INFORME DE HITO DE CONTROL
N° 116-2023-OCI/5333-SCC

**“MEJORAMIENTO Y AMPLIACIÓN DEL SERVICIO DE AGUA
DE RIEGO EN LAS COMUNIDADES DE CHULLCUISA,
SANTA ROSA, CUPISA, CHAMPACCOCHA, ANCATIRA,
CHOCCECANCHA Y ARGAMA ALTA, DISTRITO DE SAN
JERÓNIMO Y PACUCHA, PROVINCIA DE ANDAHUAYLAS,
REGIÓN APURÍMAC”**

**HITO DE CONTROL N° 15 – CUMPLIMIENTO DE TÉRMINOS
DE REFERENCIA, DETALLES CONSTRUCTIVOS EN
RESERVORIOS, PRESENCIA DE PROFESIONALES,
ALMACÉN DE OBRA, DIMENSIONAMIENTO DEL FILTRO Y
CERCO PERIMÉTRICO EN RESERVORIOS EN LAS METAS
137, 139, 141, 142 Y 145**

Imagen n.º 3
Potencia del motor de 138 HP

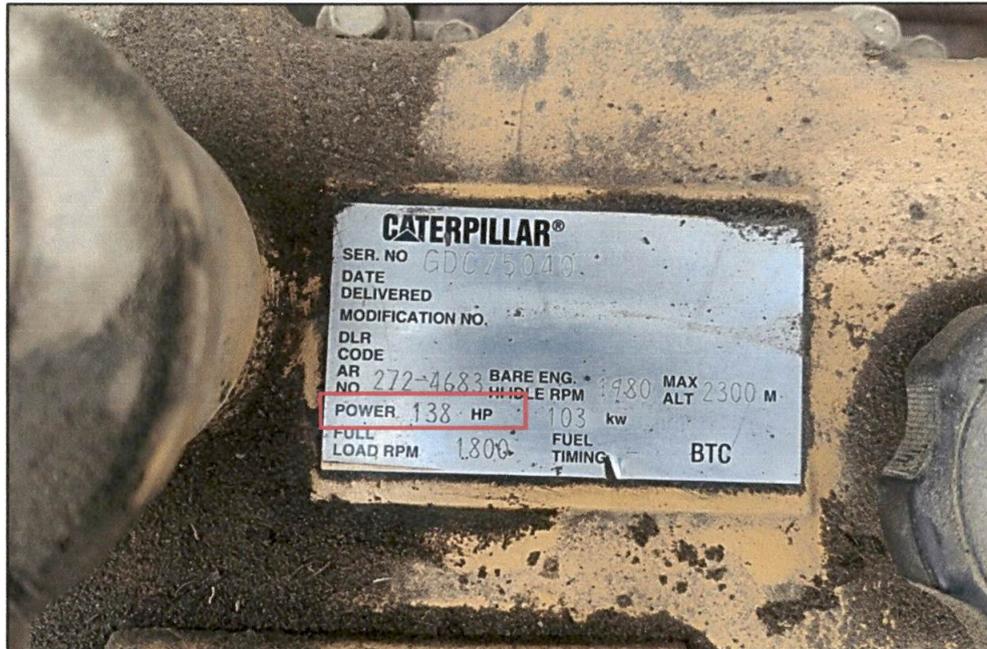
La excavadora sobre oruga marca Caterpillar de 138 HP (cuando ofertó maquinaria de 150 HP de potencia); el incumplimiento se evidencia a continuación:

Detalle de espaciamiento de acero en losa de concreto armado, reservorio de ILLAYOCPATA

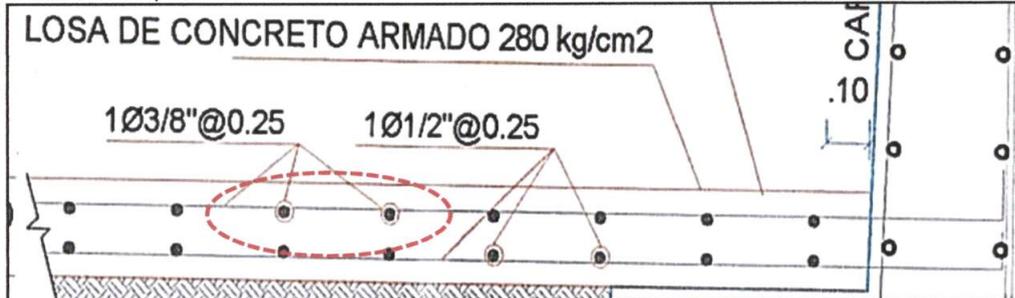
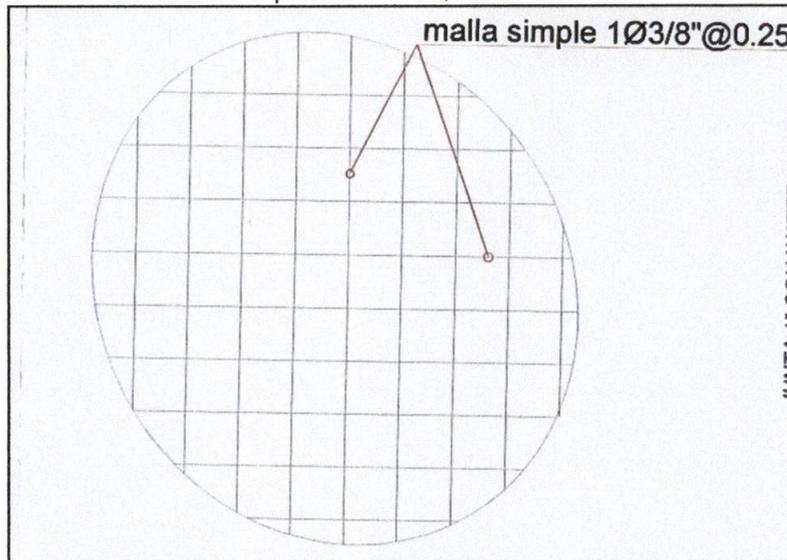
Sin embargo, de la evaluación en campo, se puede advertir que, los espaciamientos son variables entre 23 y 27 cm en el acero superior (acero de diámetro de 3/8"), contraviniendo las especificaciones técnicas y planos constructivos del expediente técnico y cuya ejecución podría afectar la idoneidad y eficacia en su funcionamiento y fallas en la transmisión de cargas por flexión desuniforme.

Traslape de acero para losa de concreto armado, reservorio ILLAYOCPATA

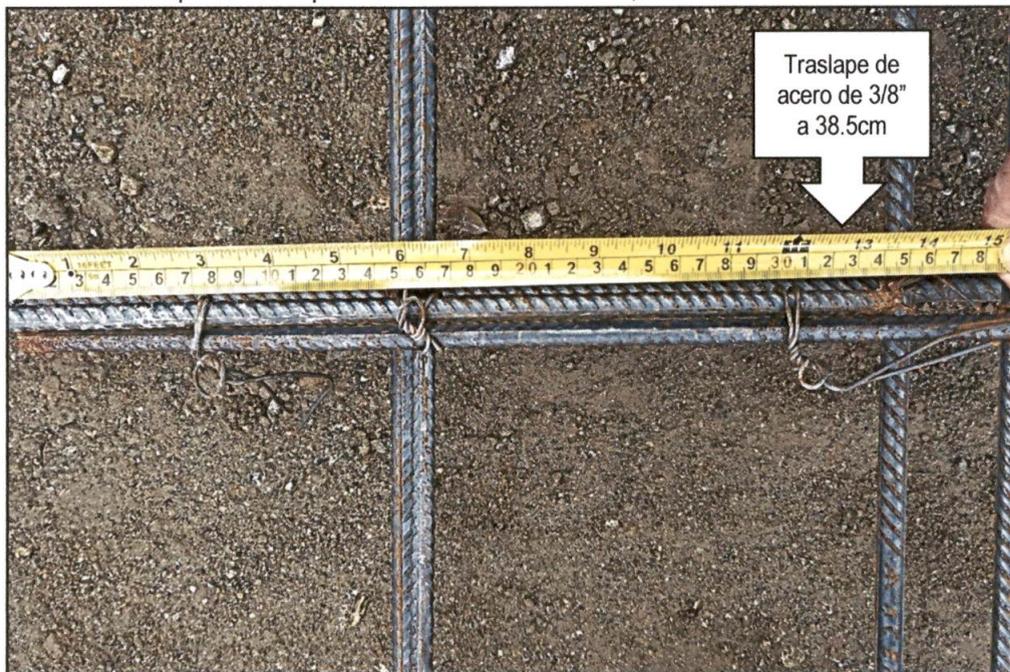
Sin embargo, de la verificación y evaluación en campo, se advierte que, los traslapes son entre 36 y 38 cm, ancho variable en el acero superior de diámetro de 3/8", contraviniendo las especificaciones técnicas y planos constructivos del expediente técnico, lo que no podría garantizar una transferencia correcta de esfuerzos, de manera que se evite una falla por empalme. Al respecto, adjuntamos imágenes, en una de ellas, se especifica el traslape:

Imagen n.º 18
Acta de verificación de la meta 139

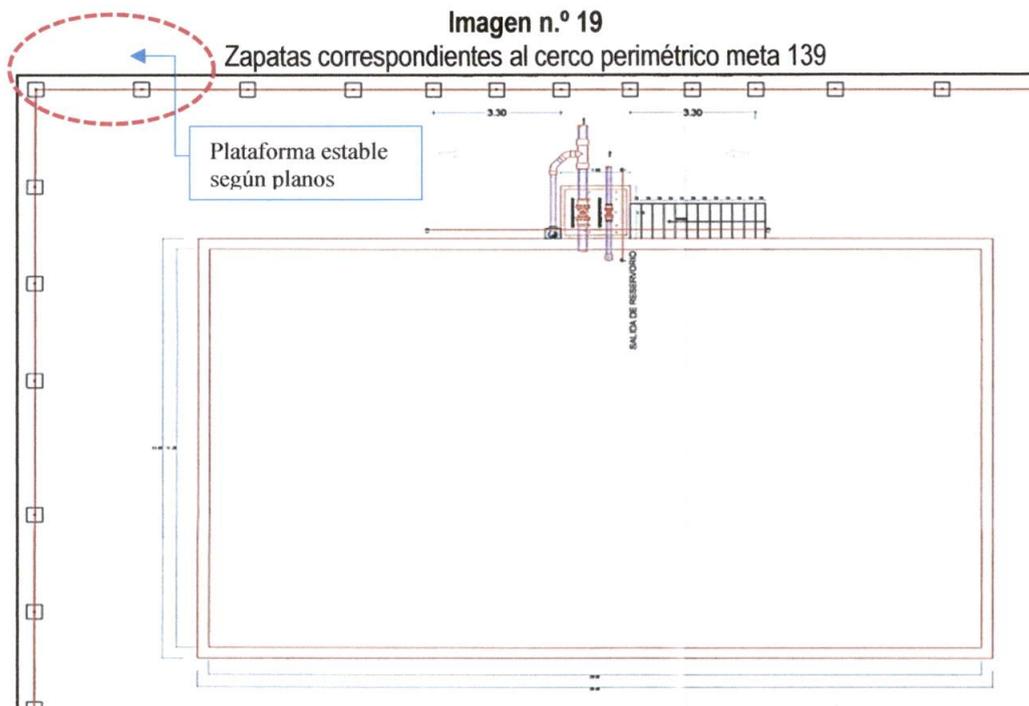
Se observa filtraciones en tres (3) lados del reservorio a consecuencia de las fisuras identificadas en los muros.
Se observó corte de talud aproximadamente 90° con altura aproximado a 10 metros, lo cual podría ocurrir deslizamiento de masas de tierra que podría dañar la estructura del reservorio.

Imagen n.º 31
Cabezal de filtrado para tubería de Ø=315mm, meta 139

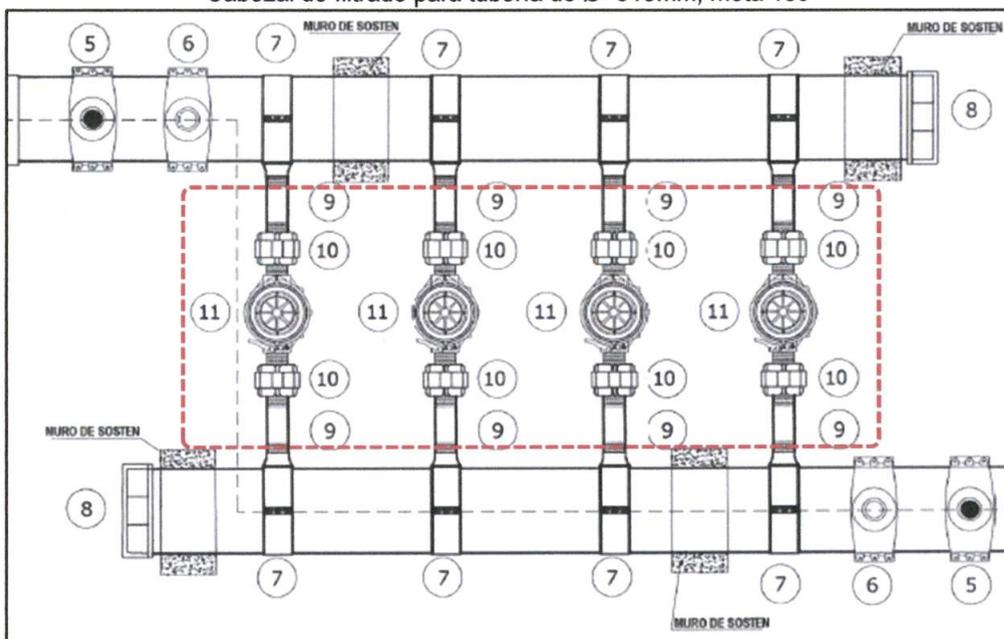
De la misma manera, de la revisión al expediente técnico y de los planos constructivos, de la caseta de filtrado del reservorio Tictirumi; se advierte que, los filtros deben cumplir las siguientes características: "filtros de anillos, de diámetro¹¹ 3", grado de filtración 130 micrón y caudal de operación 50 m³/h", conforme se muestra en la siguiente imagen:

Sobre el particular, se presenta la imagen del plano caseta de filtros de 315 mm, planta, cortes y detalles. Lamina C.C. Cupisa OA-01, tal como se muestra a continuación:

Imagen n.º 33
Gráfico de pérdida de carga del filtro de 3"

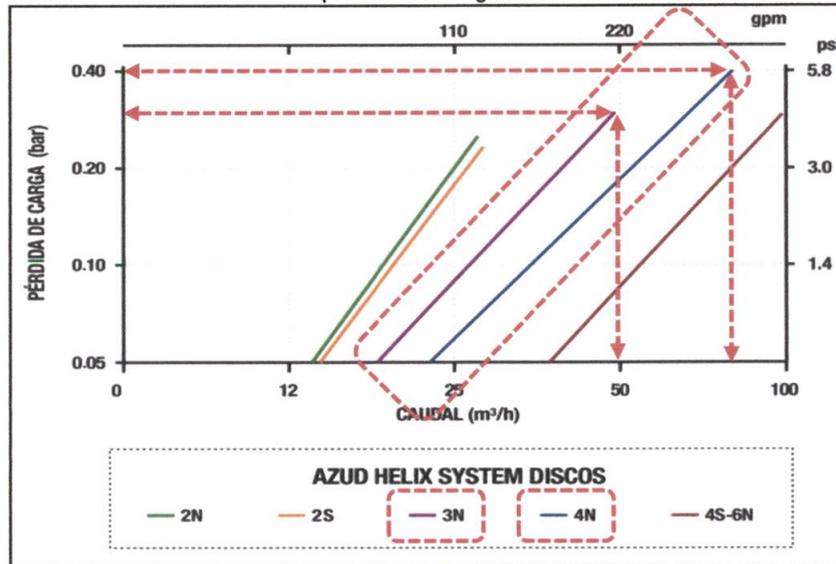
Durante la visita a obra, se verificó la construcción de la caseta de filtrado para el reservorio Tictirumi, y de acorde con los planos del expediente técnico, el caudal de operación del sistema de riego asignado para el sector Tictirumi es de 145,70 l/s, asimismo, se indica que, el caudal de ingreso al reservorio es de 72,85 l/s, evidenciando una menor disponibilidad de caudal, tal como se muestra en el siguiente cuadro:

Detalle de soldadura consignado en los planos del expediente técnico, meta 137.

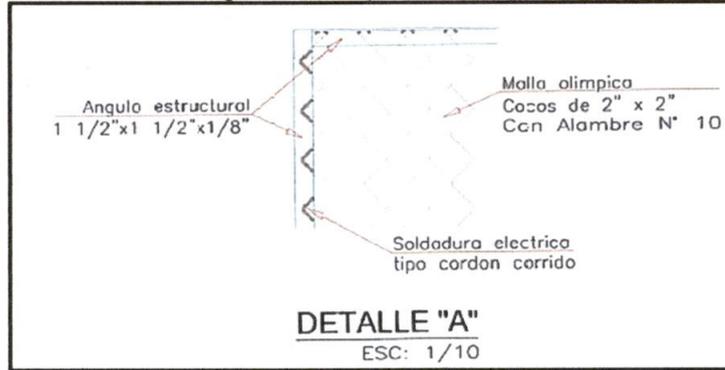
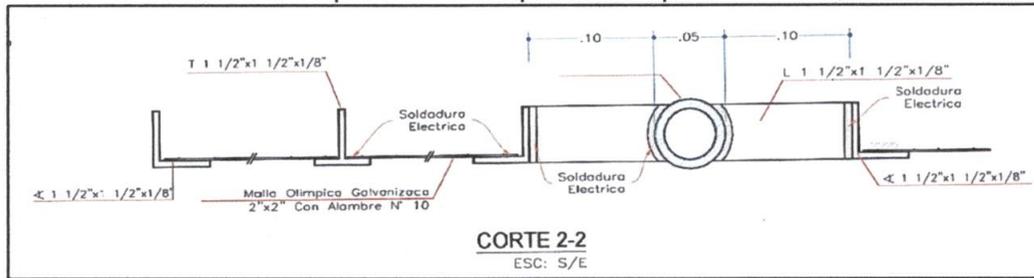
6. Deficiencias en el soldado de la malla olímpica del cerco perimétrico del reservorio Chaccrapata; pondría en riesgo la integridad de personas y animales, así como la vida útil, calidad de la obra, e incumplimiento de los objetivos en la meta 137.
